RESPOSTA A PEDIDO DE ELEMENTOS ADICIONAIS – PL20260706005697		Pág. 1 de 13	
			Edição	Data
			01	17-09-2026
Elaborado: ENM		Revisto: PDIR		Aprovado: DIO

Assunto: **Processo de Licenciamento Único Ambiental N.º PL20260706005697**

SOVENA OILSEEDS PORTUGAL, S.A. (500278571)

Pedido de Elementos Adicionais

Desenhos do secador de grão de soja (FF11) – antes e depois

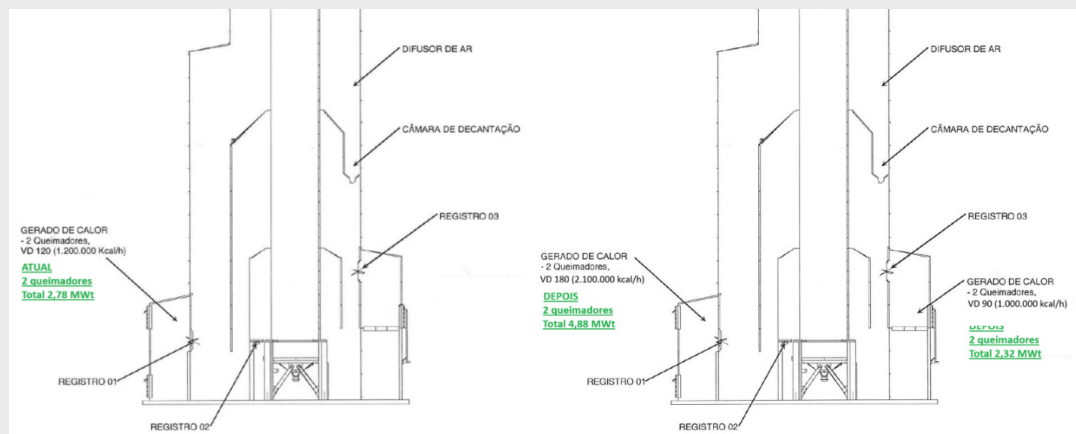
4. Na página 6 do documento “MD_Alteracoes_Industriais_2026_v1_combinado” é referido que a potência térmica calculada tem por base os dados técnicos dos equipamentos, nomeadamente as potências dos seus queimadores. Contudo confrontando os valores indicados com os do documento Potência Térmica dos novos queimadores de Gás Natural do secador de grão de soja verifica-se que as potencias indicadas são distintas (2,32/2,78 MW). Ainda, de acordo, com este documento, tratando-se de uma nova fonte fixa de emissão deverá ser apresentado o estudo de dimensionamento o qual deverá ser elaborado na forma de cálculo justificativo, de acordo com as disposições legais do Decreto-Lei n.º 39/2018, de 11 de junho, na sua atual redação, e da Portaria n.º 190-A/2018, de 2 de julho. O mesmo terá de ser acompanhado de planta à escala adequada.

RESPOSTA: As potências indicadas são distintas porque os queimadores são diferentes. Antes, havia dois queimadores pequenos de 1,39 MWt cada. Depois, estes queimadores pequenos foram substituídos por dois novos de 1,16 MWt cada. Adicionalmente, foram acrescentados mais dois queimadores de 2,44 MWt cada. Apresentam-se de seguidas os desenhos já anteriormente apresentados em “MD_Alteracoes_Industriais_2026_v1_combinado”.

No que diz respeito ao Decreto-Lei n.º 39/2018, de 11 de junho, alterado pelo Decreto-Lei n.º 11/2023 e mais recentemente pelo Decreto-Lei n.º 124/2026, o n.º 4 do artigo 26.º (Descarga para a atmosfera) prevê que, quando exista impossibilidade técnica e económica devidamente comprovada de construção de uma chaminé numa fonte de emissão dotada de sistema de tratamento do efluente gasoso (STEG), o operador pode solicitar a isenção da obrigatoriedade de construção de chaminé.

- O secador possui um sistema de tratamento do efluente gasoso (STEG);
- Existe uma impossibilidade técnica e económica devidamente demonstrada para instalar uma chaminé neste secador.
- A saída dos gases do secador está a uma altura do solo de 17,6 metros. Logo, apesar de não ter chaminé, cumpre a altura mínima de 10 metros, conforme indicado no Decreto-Lei n.º 124/2026, o n.º 6 do artigo 26.º (Descarga para a atmosfera).

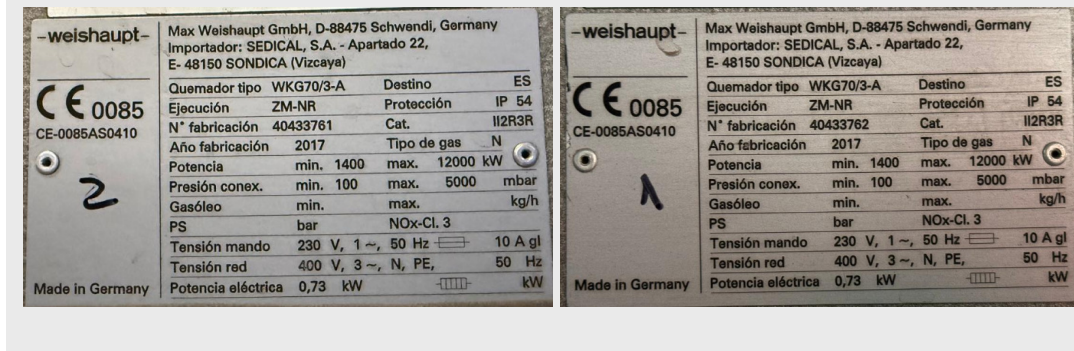
Ainda relativamente a potências térmicas solicita-se que seja indicada a potência térmica da moto-bomba 1 (S6) e moto-bomba 2 (S7).

Relativamente à potência termica da caldeira de vapor n.º3, encontra-se agora o valor corretamente preenchido, de 24,00 MWt (2 queimadores de 12000 kWt, conforme indicado nas fotografias seguintes).
